**Stadt Karben, Okarben**

**Bebauungsplan Nr. 236  
„Am Warthweg“**

Beschlussempfehlungen zu den im Rahmen der frühzeitigen Beteiligung der Öffentlichkeit gemäß § 3 Abs. 1 BauGB sowie der Behörden und sonstiger Träger öffentlicher Belange gemäß § 4 Abs. 1 BauGB eingegangenen Stellungnahmen mit Hinweisen und Anregungen (Frist bis zum 16.07.2021).

Karben und Wettenberg, den 25.07.2023

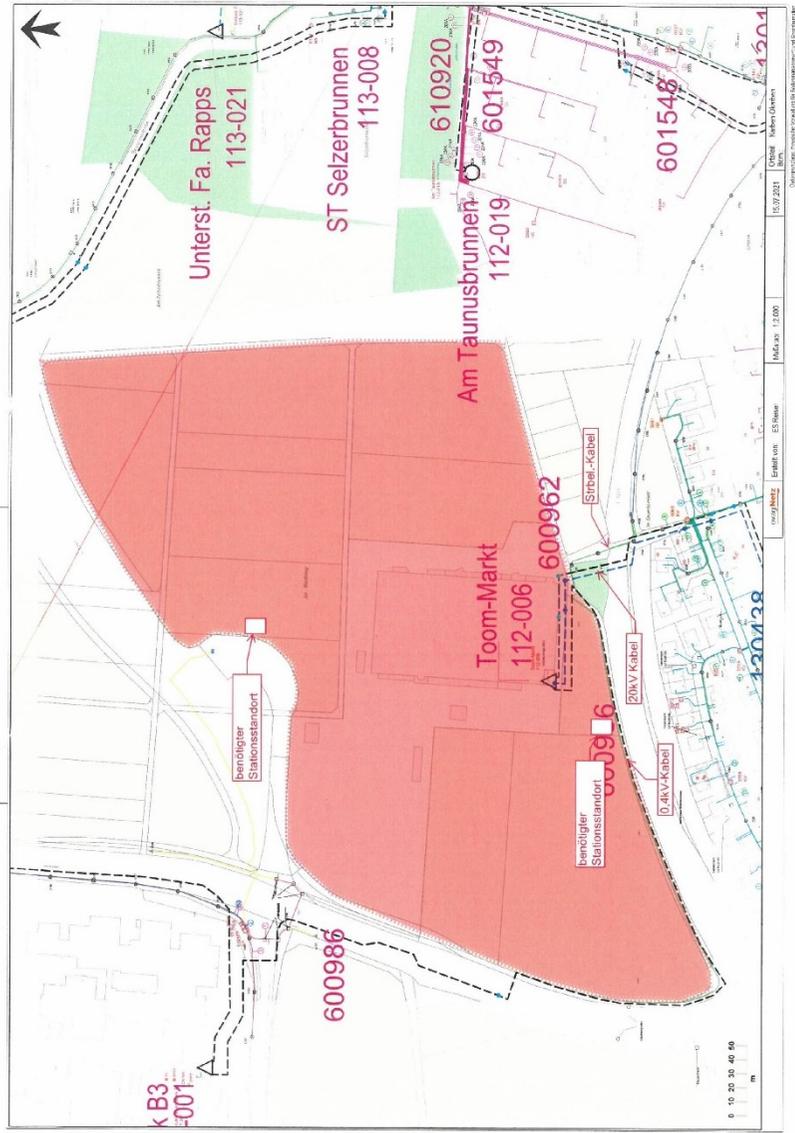
3. Für die Versorgung des geplanten Gewerbegebietes mit elektrischer Energie halten wir den Bau zweier Transformatorenstation für erforderlich. Geeignete Standorte haben wir in den beigefügten Plan eingezeichnet. Hierzu benötigen wir eine Fläche von 5 m Breite \* 6,1 m Tiefe mit einem Kanalanschluss an der rechten vorderen Grundstückseite. Neben der zeichnerischen Darstellung im Bebauungsplan bitten wir textlich aufzunehmen, dass innerhalb der Fläche für Versorgungsanlagen mit der Zweckbestimmung Elektrizität (Transformatorenstation), bauliche Anlagen die einzuhaltenden Grenzabstände nach Landesbauordnung unterschreiten dürfen. Die Station ist gem. Anlage zu § 63 HBO baugenehmigungsfrei. Für Rückfragen, den Standort betreffend, setzen Sie sich bitte frühzeitig mit unserer Fachabteilung in Friedberg - Tel. 06031/82-1231 – in Verbindung. Die Stadt wird gebeten, das Grundstück der OVAG zu gegebener Zeit kostenlos zur Verfügung zu stellen. Das Grundstück bleibt weiterhin im Eigentum der Stadt; die OVAG wird für den Bau, den Betrieb und den Unterhalt der Transformatorenstation eine beschränkt persönliche Dienstbarkeit zu Gunsten der OVAG eintragen lassen.

### **Zu 3.: Die Hinweise werden zur Kenntnis genommen.**

Nach telefonischer Abstimmung vom 31.07.2023 mit der OVAG wurde vereinbart, dass im Bebauungsplan auf eine zeichnerische Festsetzung der Trafo-Standorte verzichtet wird. Generell sind diese Anlagen in dem Sonder- bzw. Gewerbegebiet zulässig. Der oder die exakten Standorte werden nachfolgend zur Bauleitplanung im Rahmen der konkreten Erschließungsplanung definiert und festgelegt. Auf Ebene der Bauleitplanung besteht kein weiterer Handlungsbedarf.
